**AVIS RELATIF À LA PROTECTION
CONTRE LES EVENTUELS EFFETS NOCIFS ET NUISANCES
PROVOQUÉS PAR LES RAYONNEMENTS NON IONISANTS
GÉNÉRÉS PAR DES ANTENNES ÉMETTRICES STATIONNAIRES**

Commune : CHARLEROI - Exploitant : ORANGE

Référence exploitant : 176C1_5 & 30223C1_5 & 40223C1_5 & 50223C1_5

Rapport n° 3634 / 2023

Figure 1 : Vue en plan des lieux de séjour et des points de contrôle

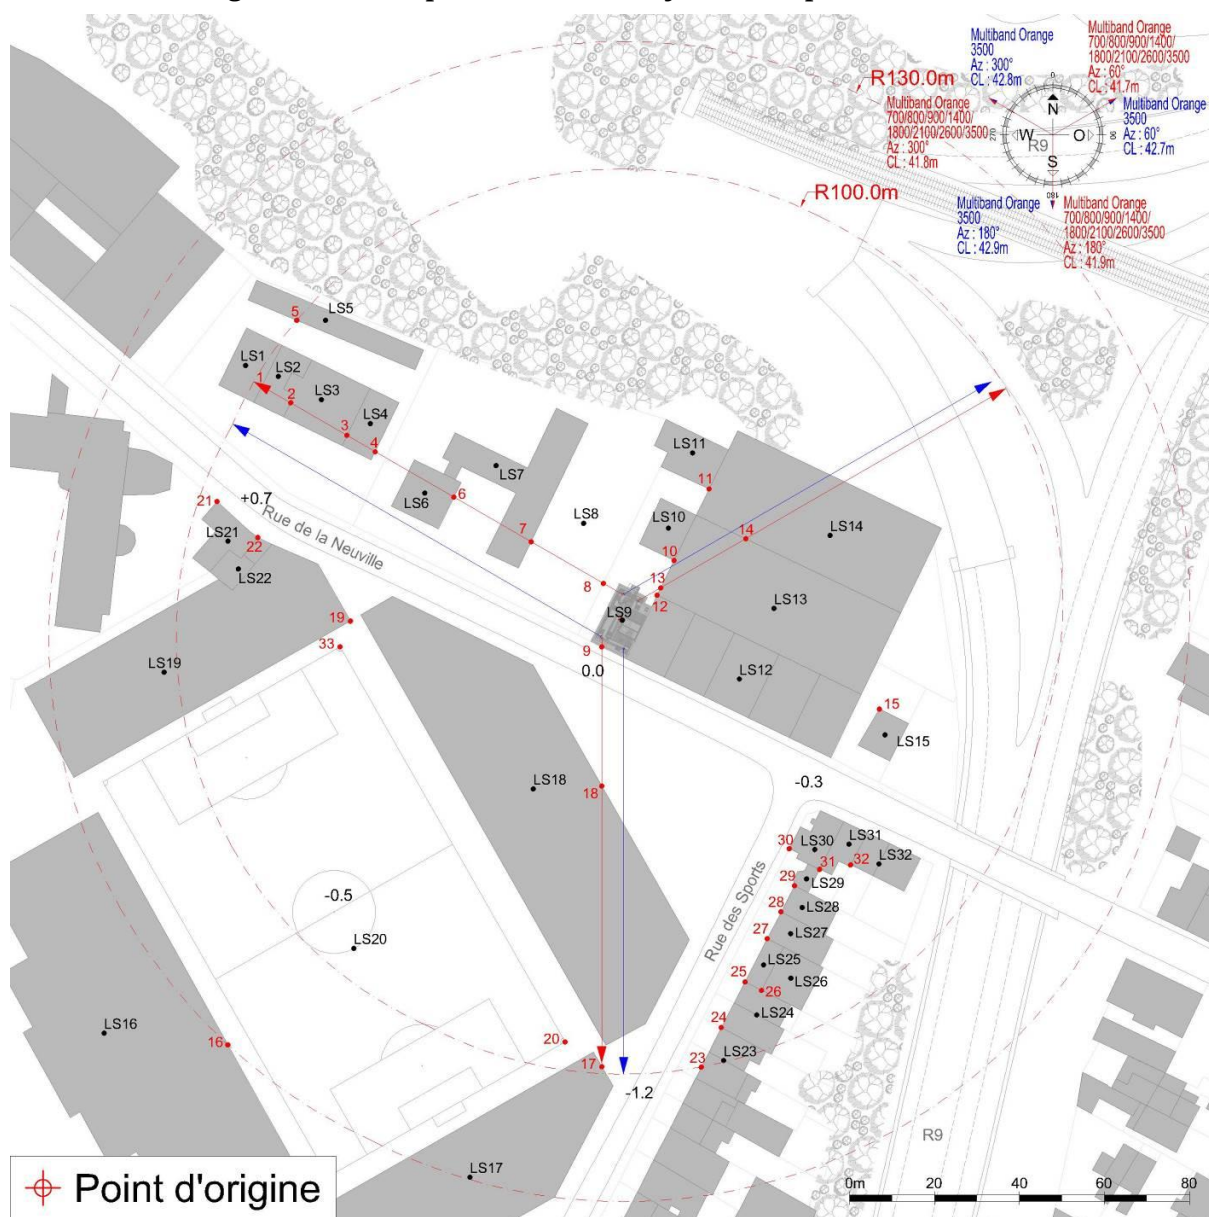
N° point de contrôle	LS	Atténuation (dB)	Indice d'exposition relatif à la limite par installation IE_i
12	LS12	3,0	0,331
9	LS9	10,0	0,214
2	LS2	3,0	0,136
26	LS26	3,0	0,129
3	LS3	3,0	0,105
1	LS1	3,0	0,100
25	LS25	3,0	0,046
4	LS4	3,0	0,032
16	LS16	0,0	0,032
17	LS17	0,0	0,025
20	LS20	0,0	0,023
18	LS18	0,0	0,020
24	LS24	3,0	0,017
19	LS19	0,0	0,017
23	LS23	3,0	0,015
7	LS7	3,0	0,015
33	LS20	0,0	0,013
5	LS5	3,0	0,013
6	LS6	3,0	0,013
21	LS21	3,0	0,012
27	LS27	3,0	0,011
14	LS14	3,0	0,011
10	LS10	3,0	0,009
22	LS22	3,0	0,008
28	LS28	3,0	0,007
11	LS11	3,0	0,007
30	LS30	3,0	0,006
29	LS29	3,0	0,006
31	LS31	3,0	0,005
15	LS15	3,0	0,004
13	LS13	3,0	0,004
32	LS32	3,0	0,004
8	LS8	3,0	0,003

En ce qui concerne les antennes de l'installation mentionnées dans le tableau 1, la distance maximale à laquelle la limite pourrait être atteinte, à l'extérieur, est égale à 89,4 m. S'il n'y a pas de LS à une distance inférieure, les antennes respectent forcément la limite d'immission.

Dans le cas des LS situés à l'intérieur des bâtiments, une atténuation d'obstacle est prise en compte et il en résulte que la distance maximale à laquelle la limite pourrait être atteinte se réduit à 63,3 m.

Figure 2 : Vue en plan des installations d'antennes dans un rayon de 300 mètres autour de l'installation faisant l'objet de la demande d'avis

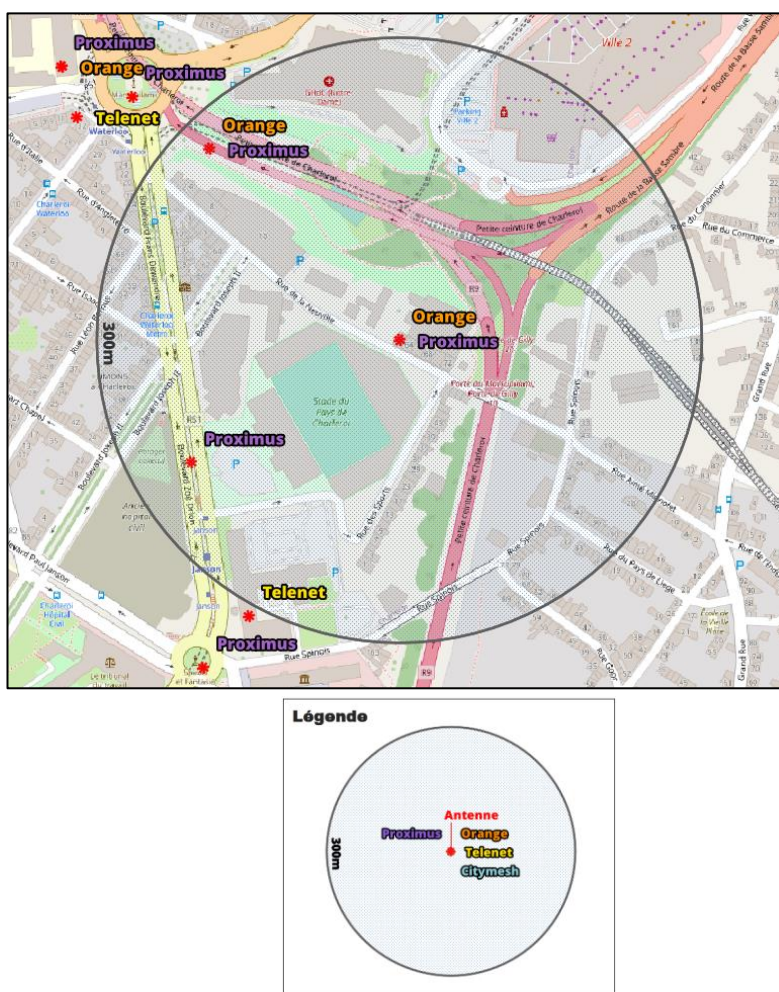
Compte tenu du nombre d'installations localisées dans la figure 2 pour lesquelles un avis atteste du respect de la limite par installation ($n=2$) ainsi que le nombre d'installations pour lesquelles un avis atteste du respect de la limite abrogée de 3 V/m ($m=3$), il apparaît que l'intensité du rayonnement électromagnétique généré, dans les lieux de séjour situés à proximité de l'installation référencée dans le paragraphe 2, par l'ensemble des antennes émettrices stationnaires de l'ensemble des exploitants du même site d'antennes émettrices stationnaires respecte la limite fixée à l'article 4, § 2 du décret.
